PLANENDRINGSSØKNAD

Oppdrag	Mongstad Industripark - Fjernvarme	Dokumentkode	10246758-RIV-NOT-002
Emne	Endring av konsesjonssøknad fjernvarme – Uten energitunnel	Tilgjengelighet	Åpen
Oppdragsgiver	Asset Buyout Partners	Oppdragsleder	Eirik Myhre
Kontaktperson	Kjell Kallestad Stople	Utarbeidet av	Peder Moe
Kopi		Ansvarlig enhet	10233023 Seksjon VVS Vest

Figur 4: Tidligere konsesjonsområde: Energitunnel merket som 2 utgår og konsesjonsgrenser reduseres, nytt sjøvannsinntak og -utløp merket som 1

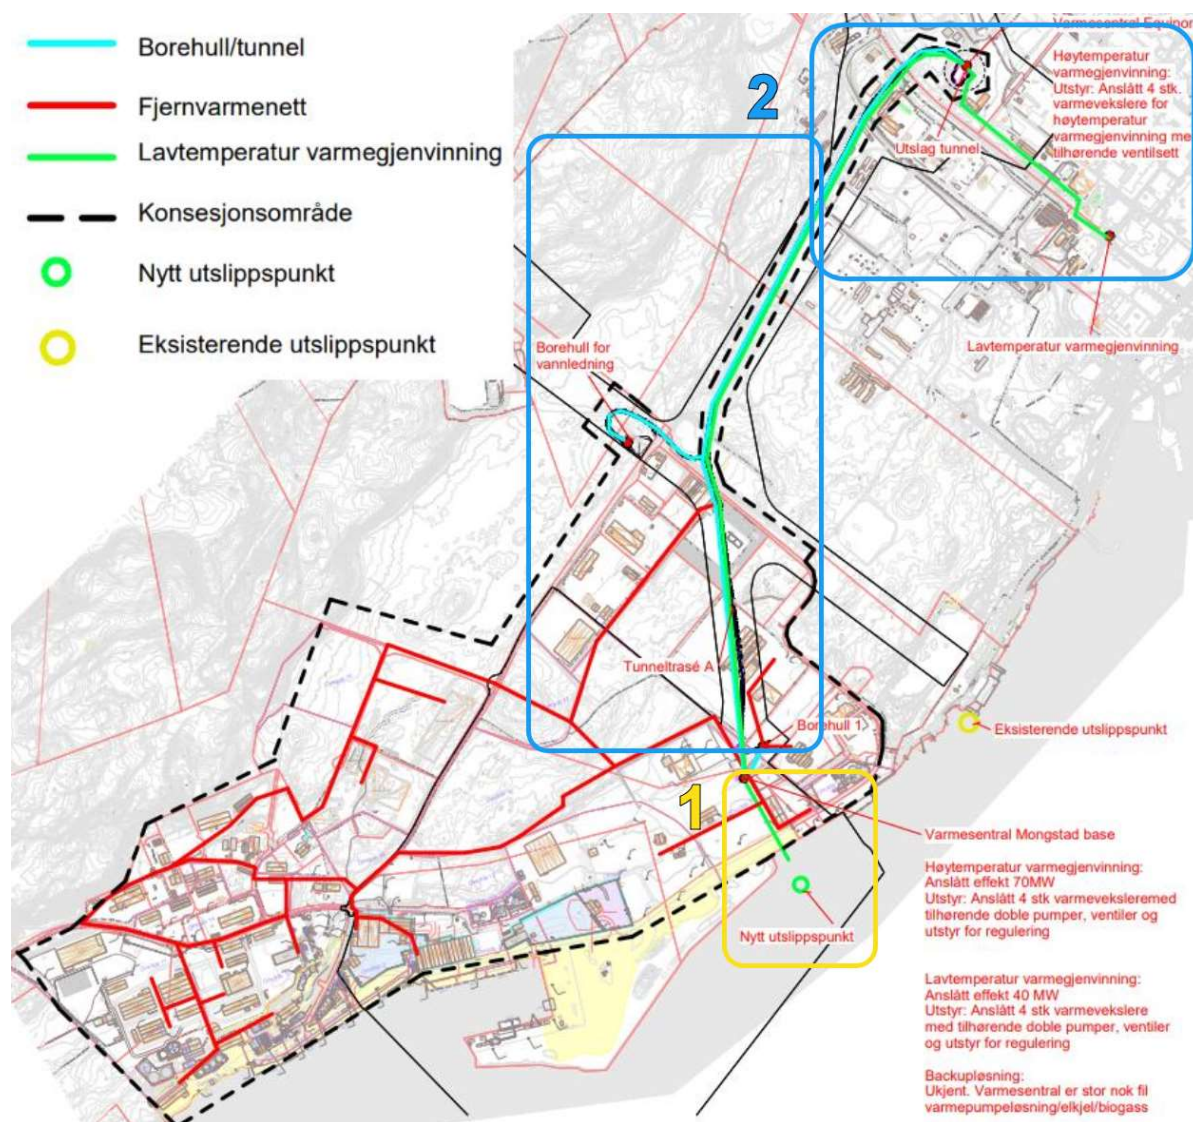
Konsesjonsgrensene vil reduseres ettersom varmegjenvinning ved bruk av tunneltrase nå går ut. Varmepumpeinstallasjonen med varmeopptak fra sjøvann, med sjøvannsledning, etableres innenfor tidligere konsesjonsgrenser. Sjøvannsinntak og utslipp plasseres på samme sted som det i den opprinnelige søknaden var skissert «Nytt utslippspunkt» for Vest Prosess. Figur 4 viser det tidligere konsesjonsområdet, hvor tunneltrase er vist med turkis og grønn linje, og merket som 2. Sjøvannsinntak og -utløp er ved nytt utslippspunkt, merket som 1.

Figur 5: Oppdatert konsesjonsområde uten energitunnel

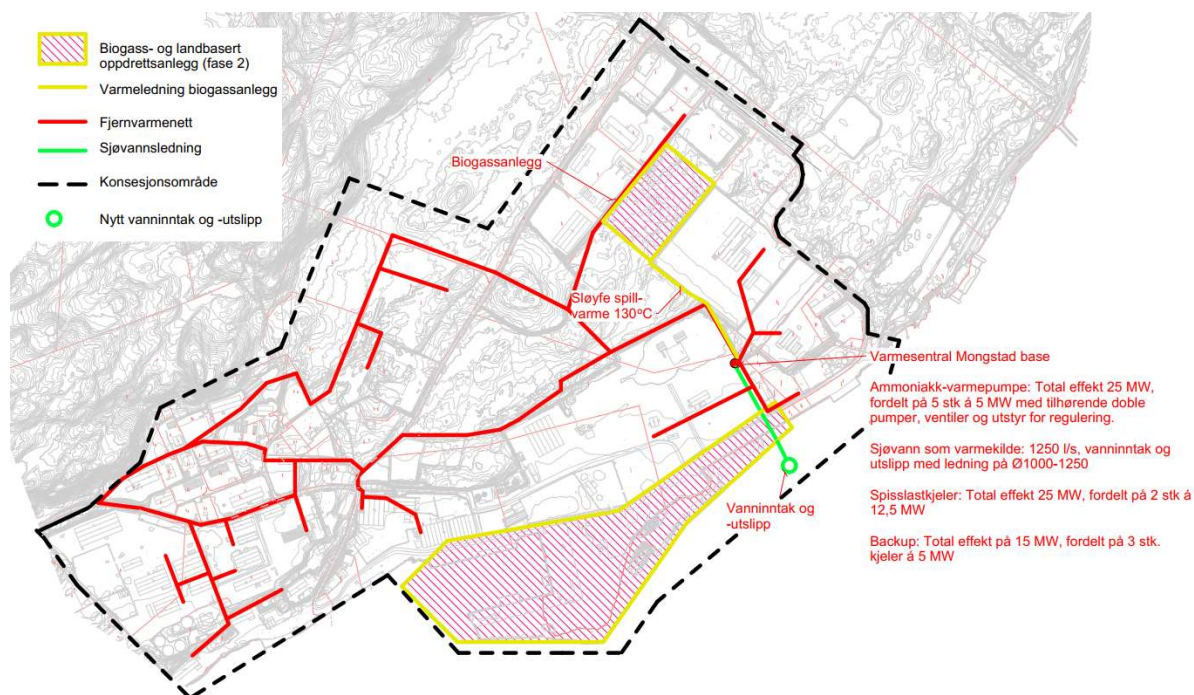
Distribusjonsnettet for fjernvarmen er uforandret. Det er ikke planlagt for endringer på det tidligere skisserte distribusjonsnettet på konsesjonskartet. Plasseringen av varmesentralen ved Mongstad base skal som nevnt justeres noe, men dette vil være ubetydelig og vil ikke fremkomme på kartet. Figur 5 viser det oppdaterte konsesjonskartet, hvor plassering av landbasert oppdrettsanlegg og tilhørende biogassanlegg er skravert (egen konsesjon). Se også vedlegg 1 og 2.
